Documento digital firmado electrónicamente Circular OAF 6/2025

- **Licitación Pública N° 18/2025**
 - **ACTUACIÓN INTERNA FG N° 30-0015638**
 - **CIRCULAR OAF N° 06/2025**
-
- **OBJETO: “Provisión e instalación de sistema de detección de incendio”**

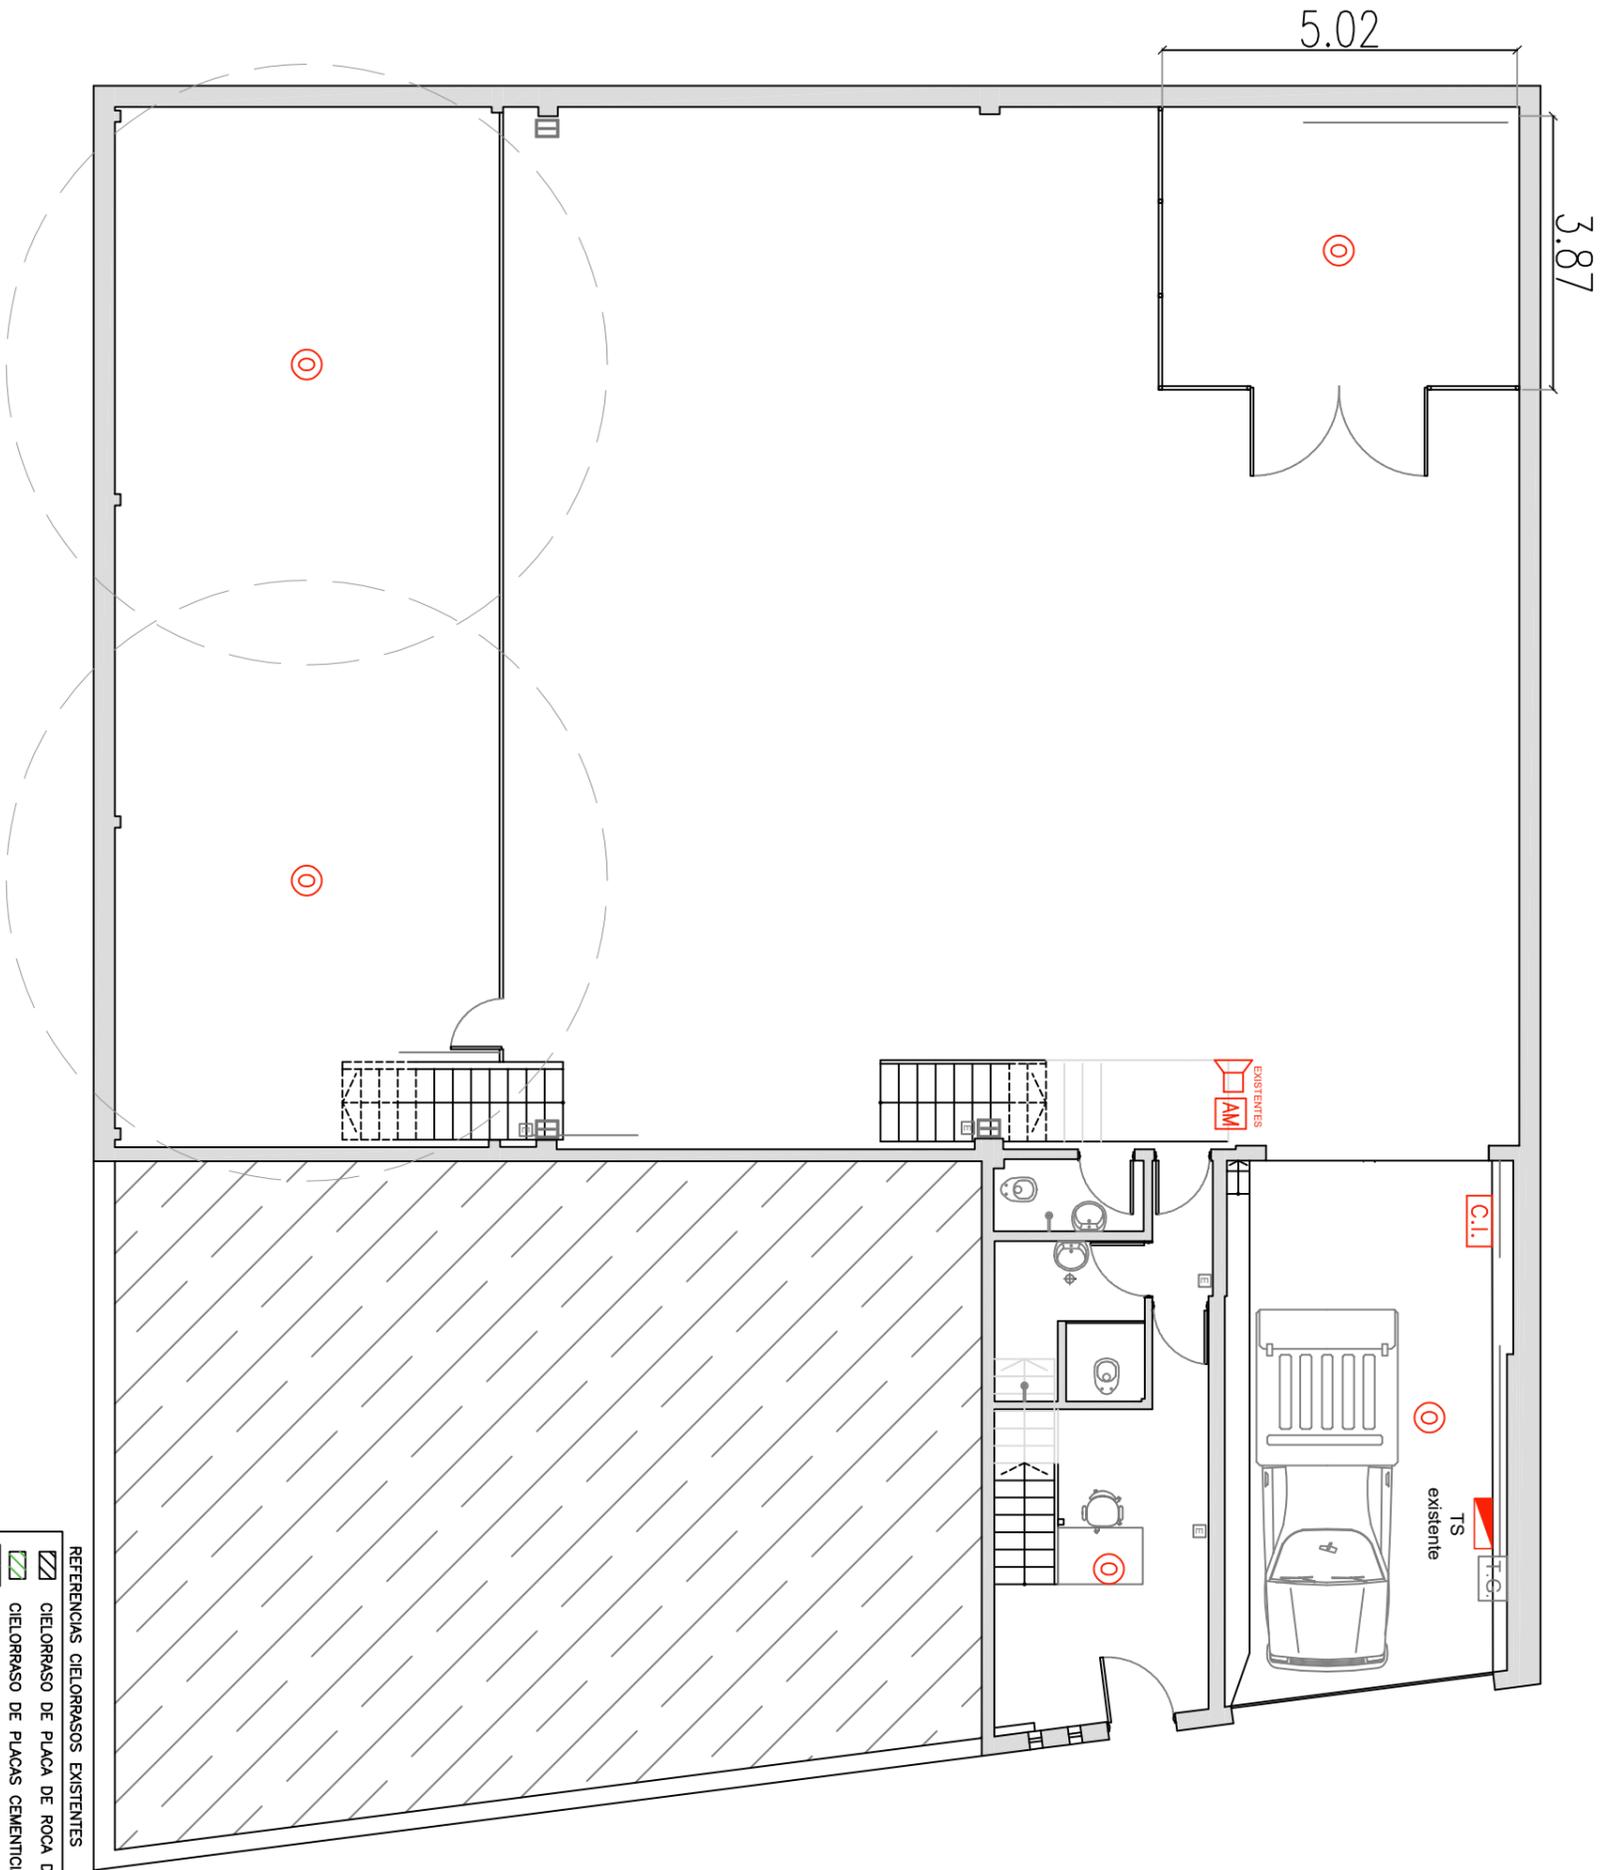
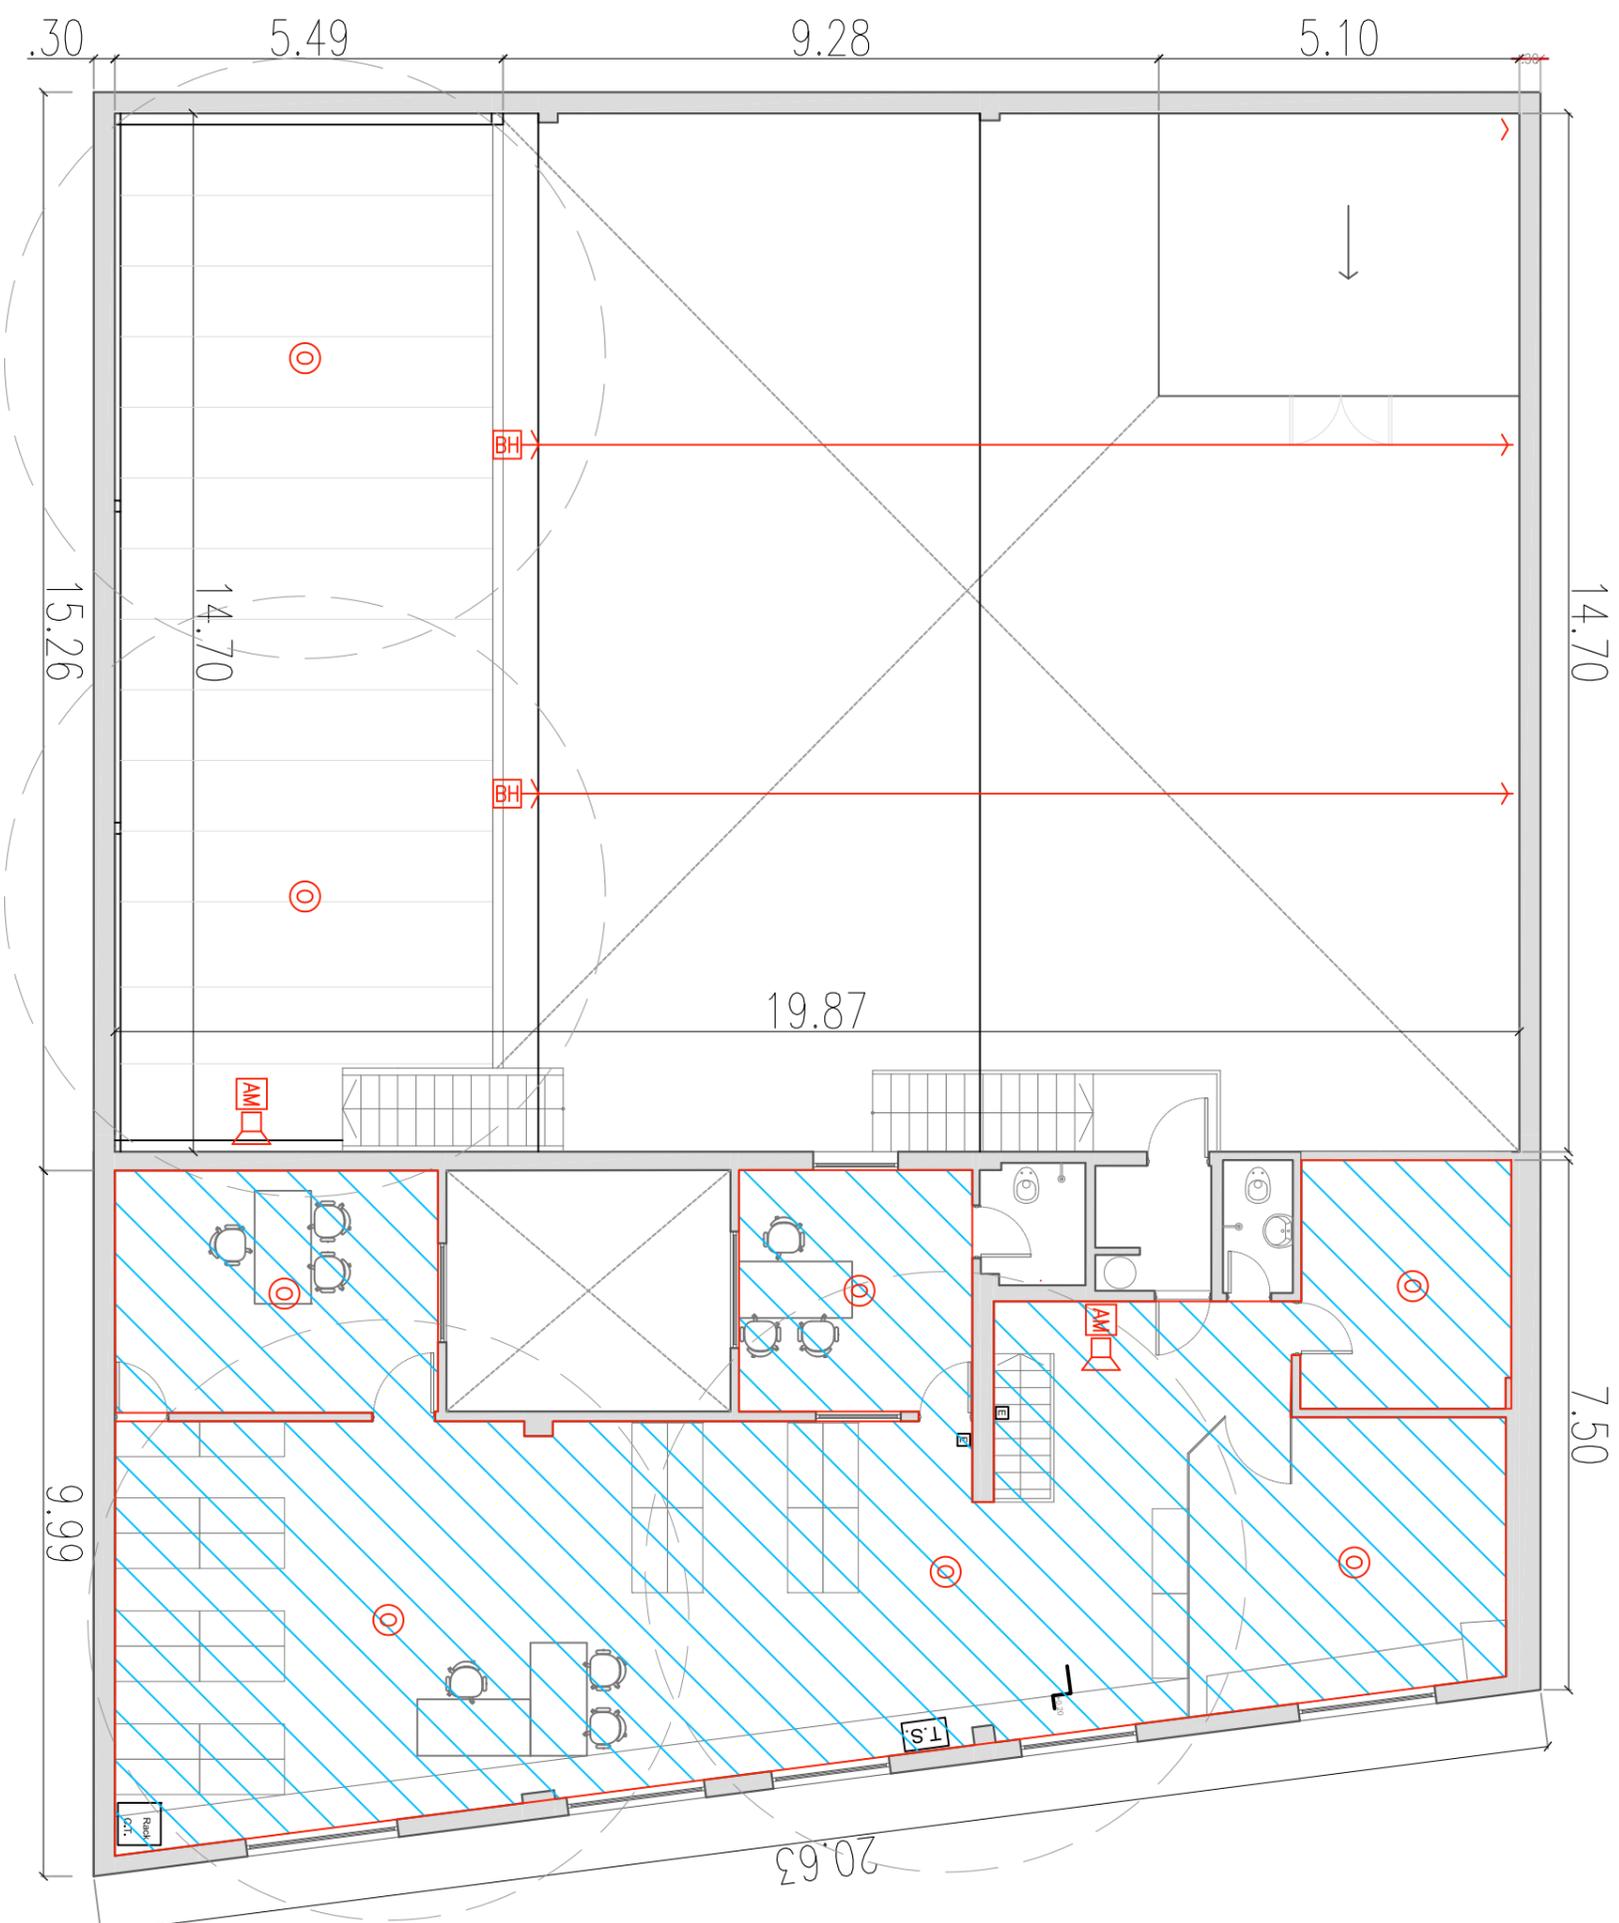
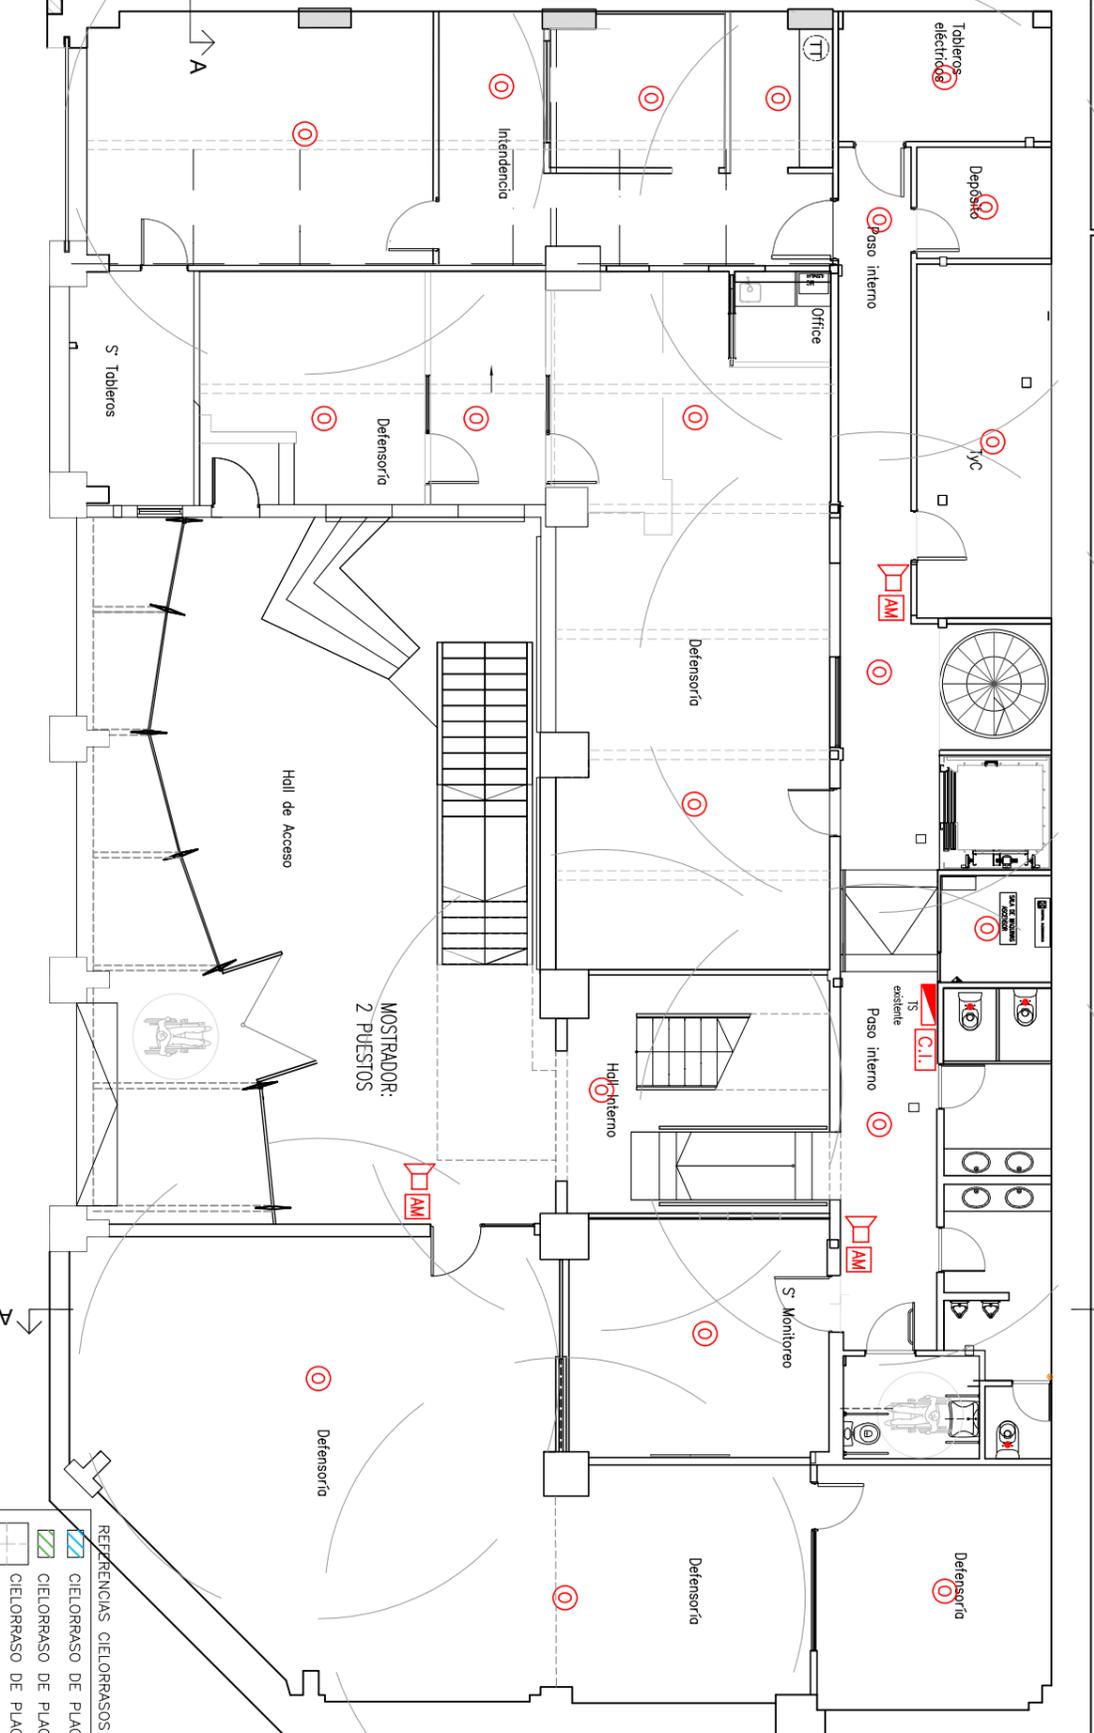
No se encuentra aclarado en el pliego la provisión de la alimentación de 220v para las centrales contra incendios, se debe contemplar esta provisión?

Para las centrales a instalar en las sedes de Magallanes 1269, Azopardo 1315/1335 y Cochabamba 120 (renglones N°3, N°4 y N°5) se deberá proveer y ejecutar el tendido de la alimentación eléctrica desde el tablero eléctrico existente indicado en los planos adjuntos, mediante circuito dedicado monofásico 220 V, con protección termomagnética 2x16A y diferencial 2x20A, cableado LS0H de sección 2,5 mm², canalización metálica independiente y puesta a tierra conforme AEA 90364. De no haber espacio suficiente, se debe contemplar agregar gabinete independiente para las protecciones. El dimensionamiento y forma del tendido deberá ser relevado en instancia de visita técnica a las sedes.
